监 理 通 知 单

工程名称：云杉清能沿海高速互通区光伏发电项目(兴桥、蔡桥)

编号：ZHJL-YHGS-019

事由：关于兴桥整改及蔡桥施工质量问题

兴桥项目：

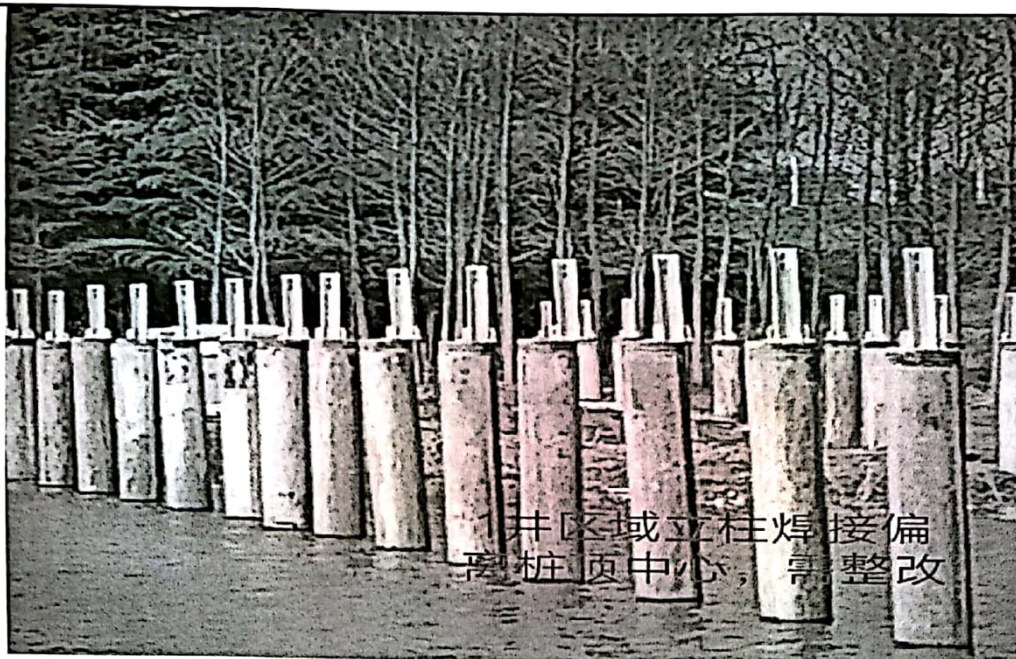
2018.3.7 号对兴桥项目的整改情况进行了检查，发现了许多消错整改不到位和未完成的问题，具体问题已列出清单（附相应照片）发给你项目部，针对所列出的问题和未检查、抽查到的问题，你单位必须逐项整改彻底，全面细致检查，按规范和相关要求施工，加大整改力度，加强现场质量管理，保质保量完成消错整改任务，在自检合格的基础上，报监理项目部验收。

1井区域立柱焊接偏
离桩顶中心，需整改

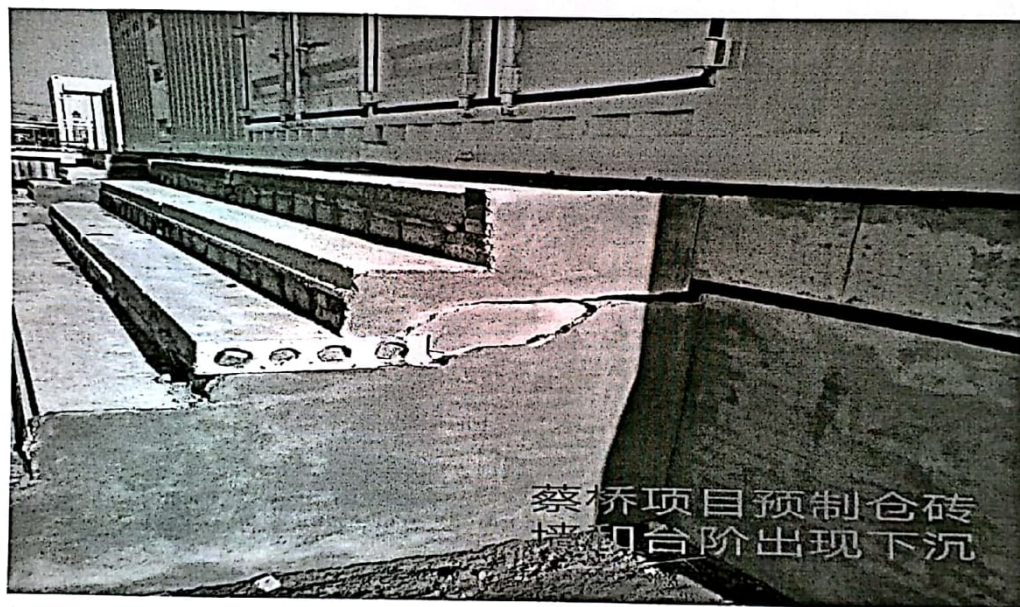
2. 1#区域的部分焊接立柱偏离桩顶中心较大，需整改。
